伊方発電所3号炉

佐田岬半島北岸の地質境界としての
中央構造線に関する査読論文について
(コメント回答)

令和4年1月14日

四国電力株式会社

高橋ほか(2020)の第2図に一部加筆

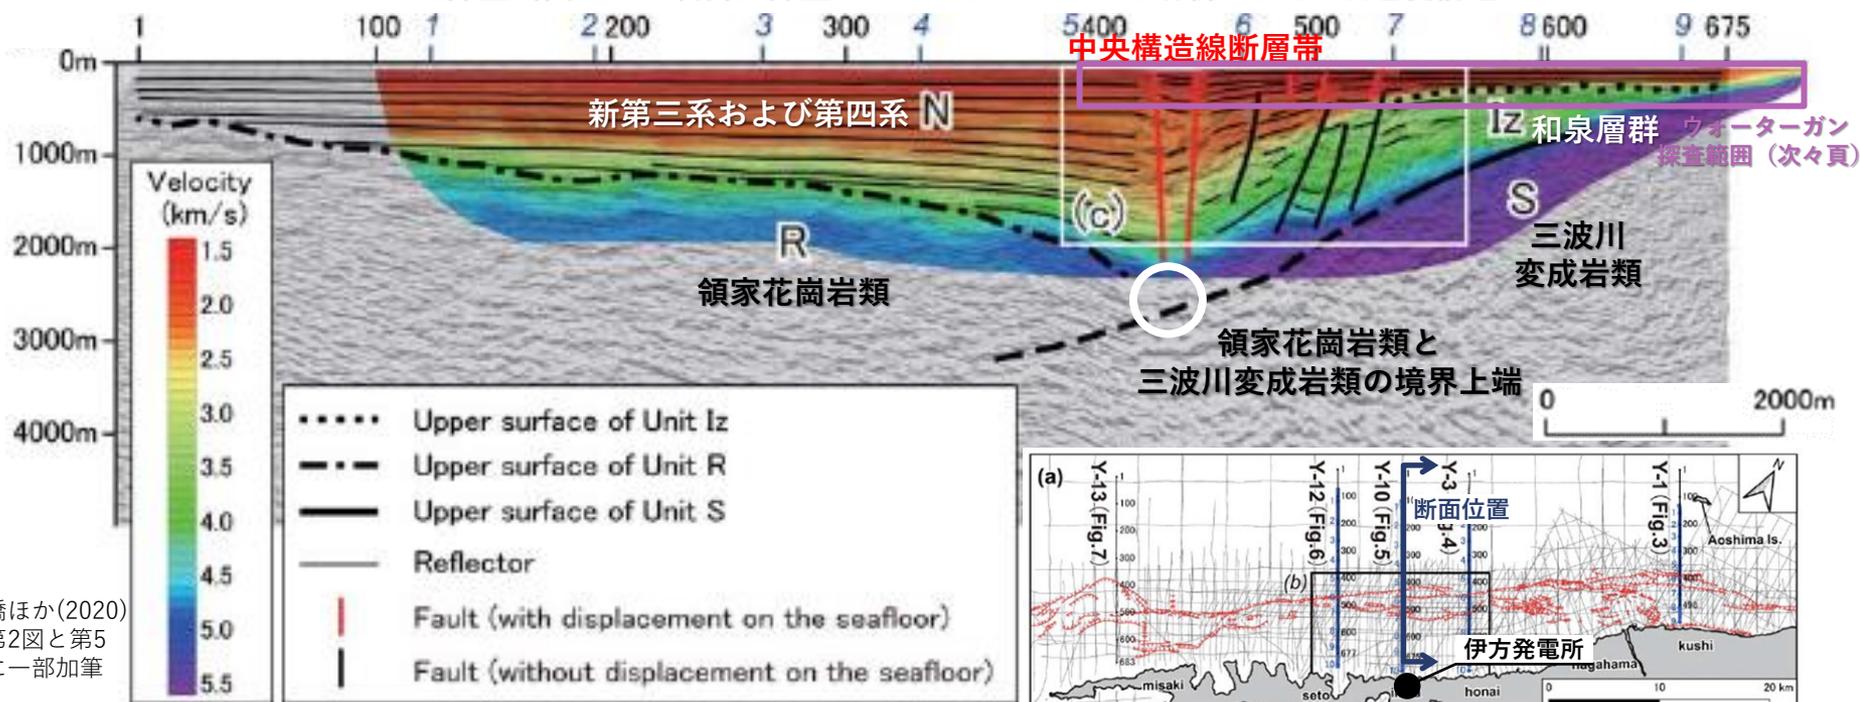
- 高橋ほか(2020)では、伊予灘の深部および浅部の構造が検討されている。その検討に用いられた探査データの測線は右図のとおりである。
- 地下数kmまでの**深部構造の検討**には、2004年に同一の測線上で実施した**エアガン**を音源とした**音波探査（エアガン探査）**と**屈折法探査**のデータが用いられている。
- 一方、佐田岬半島北岸の**浅部構造の検討**には、2004年と2013年に実施した**ウォーターガン**および**ブーマー**を音源とした**音波探査**のデータが用いられている。**ウォーターガン探査**は**エアガン探査**と**同一の測線上**を佐田岬半島沿岸部まで**延伸**したものである。また、**ブーマー探査**は、ウォーターガン探査測線と**同一の測線上**から**海底谷を横断し**、**南方の湾内まで達**したものである。

- ・本稿で深部構造の検討に用いる地震探査データは、2004年に取得した音波探査及び屈折法探査データである（第2図a）。
- ・伊予灘中部の佐田岬半島沿岸では、2004年及び2013年に浅部構造を検討する目的の音波探査を実施した（第2図b）。この浅部音波探査は、2004年にはウォーターガン及びブーマーを音源としたシングルチャンネル方式で、2013年にはブーマーを音源としたマルチチャンネル方式で行った。
- ・浅部地震探査は、前述した伊予灘中部の**深部地震探査測線（Y-10測線；第5図）**と**同一の測線上**を伊予灘南縁の佐田岬半島沿岸まで**延伸**して実施したものである（第2図b）。
- ・海底谷を横断し南方の湾内まで達する**ブーマー・マルチチャンネル方式音波探査断面**（第10図）では、N層の明瞭な反射面が、北に傾斜するS層上面を覆ってほぼ水平に分布している。

高橋ほか(2020)におけるエアガン探査断面および屈折法探査データのトモグラフィ解析によるP波速度構造

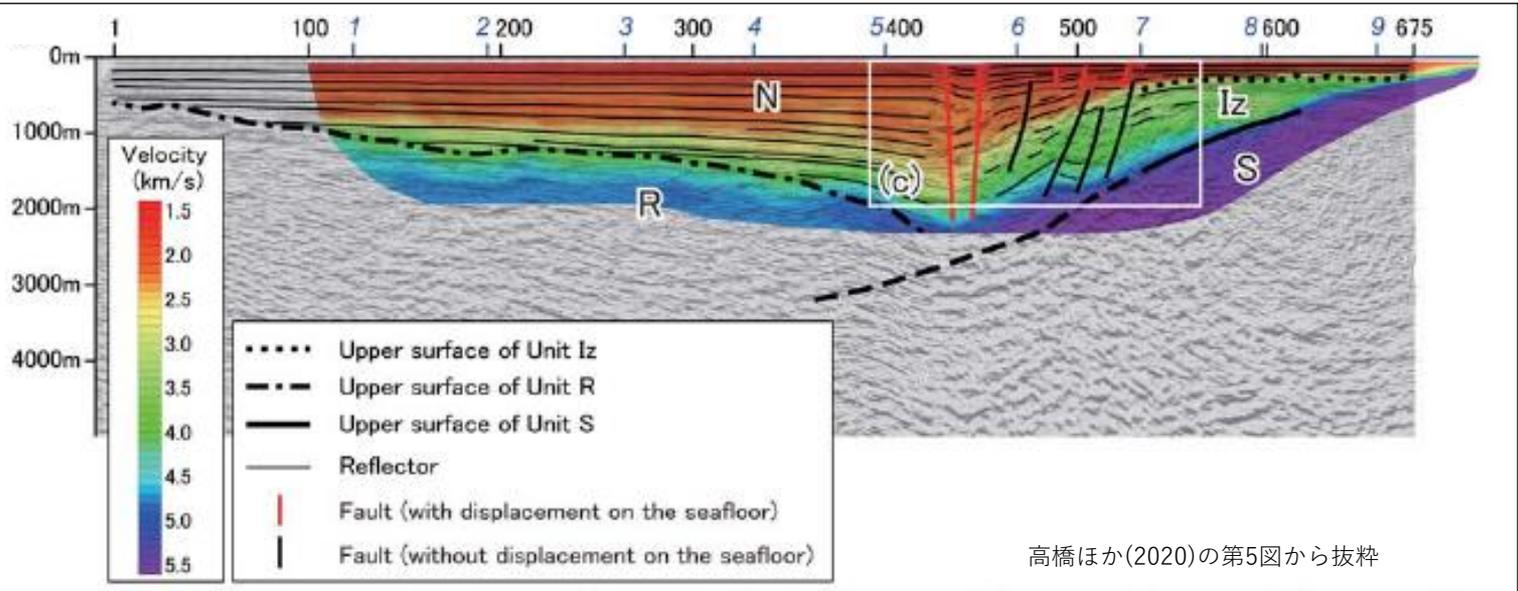
- エアガンを音源とした音波探査による反射パターンと屈折法探査データのトモグラフィ解析によるP波速度構造を重ねて表示したことによって、三波川変成岩類と和泉層群が接する地質境界断層（Iz/S境界）が明瞭に捉えられている。

- ・本稿では、反射法による情報である反射パターンの特徴及び不整合関係に加え、屈折法による情報であるP波速度構造に基づき、本海域の層序を下位からS層、R層、Iz層及びN層に区分した。
- ・屈折法探査のデータ解析は、屈折法探査解析ソフトウェア「SeisImager/2D (Version 3.2.0.4)」(応用地質株式会社製)を使用し、トモグラフィ解析法で行った。
- ・地震探査結果について、主にP波速度構造を基に周辺陸域に分布する地層との対比を行う。
- ・三波川変成岩類と領家花崗岩類が直接接する地質境界断層を本稿では**R/S境界**と呼ぶ。(中略)伊予灘の各断面では、三波川変成岩類及び領家花崗岩類の上位に和泉層群が分布し、三波川変成岩類と和泉層群が北傾斜する地質境界断層で接する。本稿ではこの地質境界断層を**Iz/S境界**と呼ぶ。両地質境界断層は、西南日本を内帯と外帯に分ける**地質境界としての中央構造線**と認識されている。

高橋ほか(2020)の第8図に一部加筆

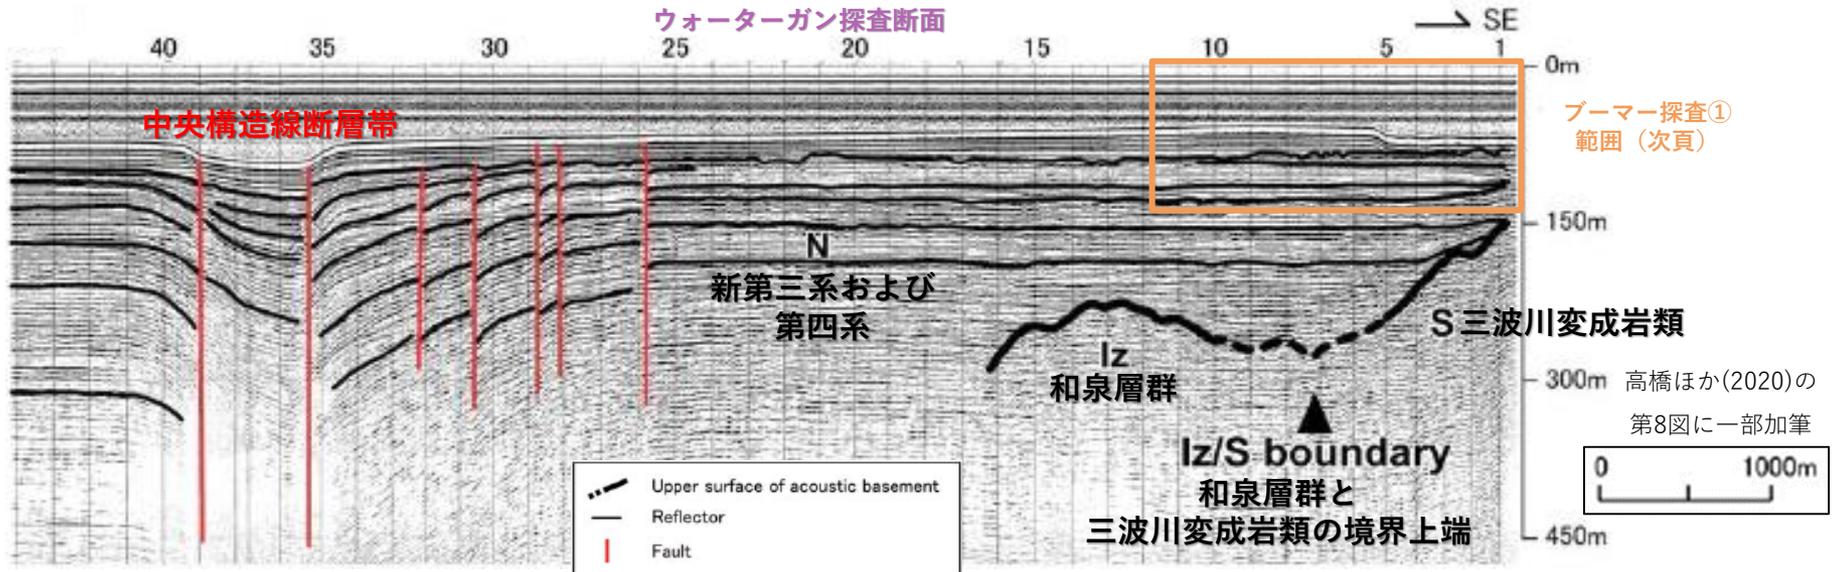
- 高橋ほか(2020)における**浅部構造の検討**では、同一測線（前頁）の**深部探査結果を基に層序が区分されている**。
- ウォーターガン探査結果を深部探査結果と対比すると**、断面南端から北へ傾斜する三波川変成岩類と、比較的緩やかな高まりを見せる和泉層群が認められ、**地質境界としての中央構造線（Iz/S境界）上端付近を新第三系および第四系の堆積物がほぼ水平に覆うことが示されている**。

- ・層序区分は、深部地震探査結果を基に行った。
- ・ウォーターガン・シングルチャンネル方式音波探査断面（第8図）では、測点番号1の深度約150mから測点番号16の深度約300m付近にかけて、内部反射の乏しい音響基盤が認められる。深部地震探査結果（第5図）と対比すると、断面南端から北へ傾斜する測点番号1～7付近の音響基盤がS層に、比較的緩やかな高まりを見せる測点番号7～16付近の音響基盤がIz層に相当する。音響基盤の上位には、音響基盤にオンラップするほぼ水平な反射面が認められ、N層に相当する。
- ・伊予灘中部の浅部音波探査断面（第8図）では、沖合の新第三系及び第四系に中央構造線活断層系による変形構造が明瞭に認められる。一方で、Iz/S境界上端付近（第8図の測点番号7付近、第9図の測点番号5付近）を含む沿岸部では、**新第三系及び第四系は和泉層群及び三波川変成岩類をほぼ水平に覆っている**。

和泉層群と三波川変成岩類の境界上端付近 高橋ほか(2020)の第9図に一部加筆

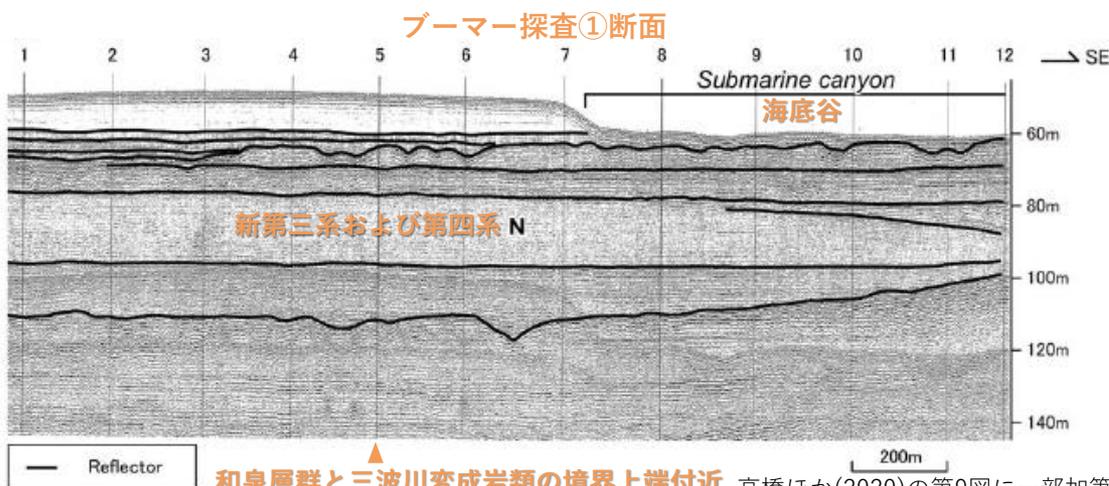
- 前頁のウォーターガン探査に加えて、同一測線上のブーマー探査結果（左下図）から、**地質境界としての中央構造線（Iz/S境界）上端付近を新第三系および第四系の堆積物がほぼ水平に覆う**ことが示されている。さらに、南方の湾内まで達するブーマー探査結果（右下図）からも、地質境界としての中央構造線（Iz/S境界）の浅部延長にあたる佐田岬半島北岸には海底谷が認められ、その下位の地層はほぼ水平で**活構造を示唆する累積的な変形は認められない**ことが示されている。
- 伊方発電所の前面にあたる伊予灘中部では、**地質境界としての中央構造線（Iz/S境界）は活断層ではない**ことが示されている。

伊予灘中部の浅部音波探査断面（第8図）では、沖合の新第三系及び第四系に中央構造線活断層系による変形構造が明瞭に認められる。一方で、Iz/S境界上端付近（第8図の測点番号7付近、第9図の測点番号5付近）を含む沿岸部では、**新第三系及び第四系は和泉層群及び三波川変成岩類をほぼ水平に覆っている**。Iz/S境界の浅部延長にあたる佐田岬半島北岸には、幅約1 kmの海底谷が認められ（第9図の測点番号7～12、第10図の測点番号1～8）、その分布は豊予海峡北側の海釜付近まで達している（大野ほか、2004）。しかし、その下位の地層はほぼ水平で、**活構造を示唆する累積的な変形は認められない**ことから、この海底谷は潮流の作用により形成された構造である可能性が高い。以上のことから、伊予灘中部ではIz/S境界に第四紀以降の活動はないと判断される。

高橋ほか(2020)の第12図に一部加筆

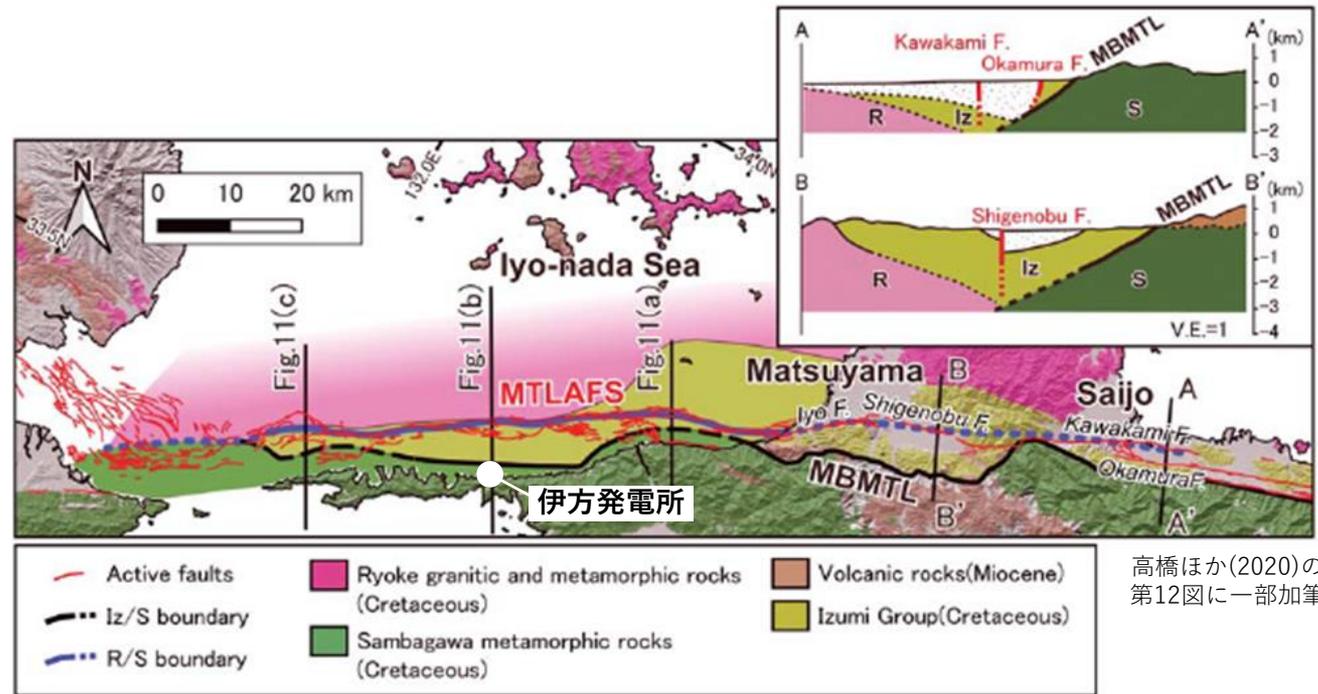
○高橋ほか(2020)の「まとめ」では、地質境界としての中央構造線に関し、以下の2点が示されている。

- ・伊予灘における領家花崗岩類と三波川変成岩類の境界（R/S境界）の上端が、中央構造線断層帯の分布と対応して北東-南西方向にほぼ直線的に延びること
- ・和泉層群と三波川変成岩類の境界（Iz/S境界）の上端は、直線性に乏しく海岸線に沿って大きく湾曲して中央構造線断層帯とは対応しておらず、伊予灘中部では活断層ではないこと

○上記の高橋ほか(2020)の結論は、平成27年7月設置変更許可における伊方発電所立地地点（半径5km）に活断層は分布しないとの当社評価の妥当性を裏付けるものである。

伊予灘の地質構造の解明を目的とした深部地震探査及び浅部地震探査結果から、中央構造線の分布及びその活動性を明らかにした。伊予灘における領家花崗岩類と三波川変成岩類の境界（R/S境界）の上端は、中央構造線活断層系の分布と対応して北東-南西方向にほぼ直線的に延びる。一方で、中央構造線活断層系より南側に位置する和泉層群と三波川変成岩類の境界（Iz/S境界）の上端は、大局的には北東-南西方向に延びるが、直線性に乏しく海岸線に沿って大きく湾曲し、中央構造線活断層系の分布とは対応しない。また、伊予灘中部ではIz/S境界の上端を覆う新第三系及び第四系はほぼ水平で、第四紀以降の活動は認められない。このような中央構造線と関わる地質構造は伊予灘と四国西北部で共通しており、今後、伊予灘を西端部とする長大な中央構造線活断層系と中央構造線の関係を検討する上で、極めて重要な基礎的情報となる。

中央構造線断層帯～佐田岬半島北岸の海上音波探査記録

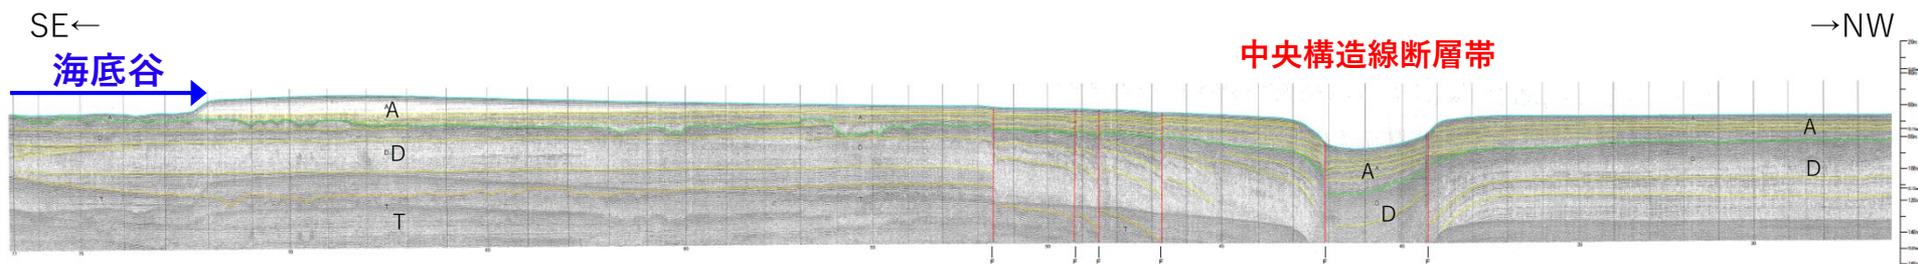
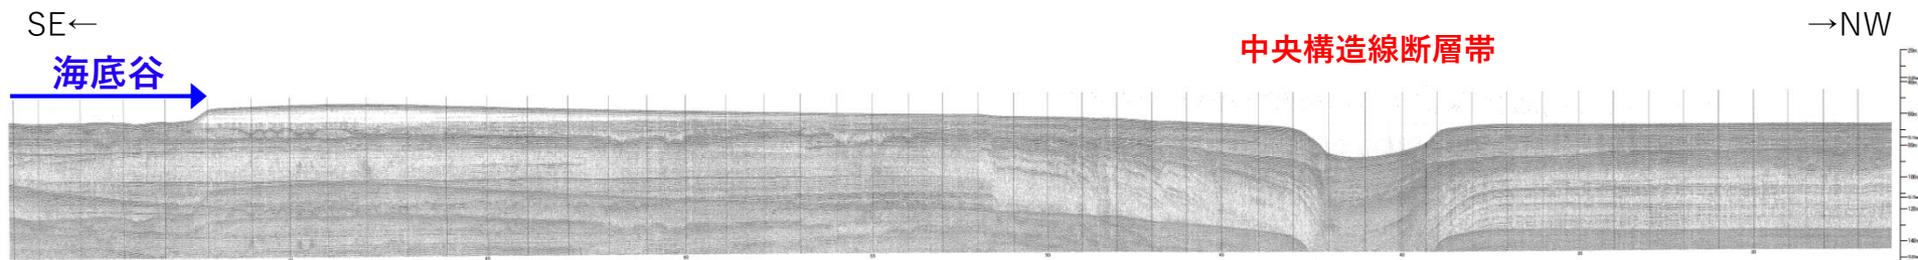
○海底谷のところで
水平な地層が削られており、海底谷
は潮流による侵食を受けて形成され
たと評価される。

佐田岬半島北岸の海底谷を横断する海上音波探査記録

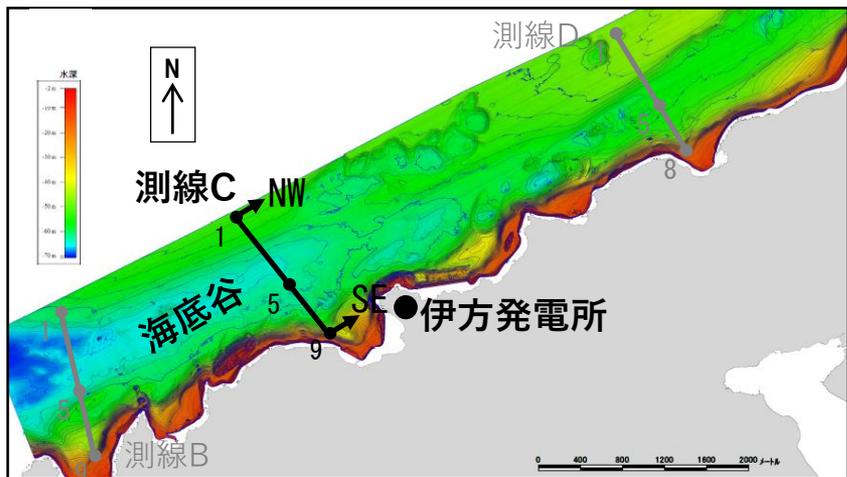
○海底谷のところで
水平な地層が削られており、海底谷
は潮流による侵食
を受けて形成され
たと評価される。
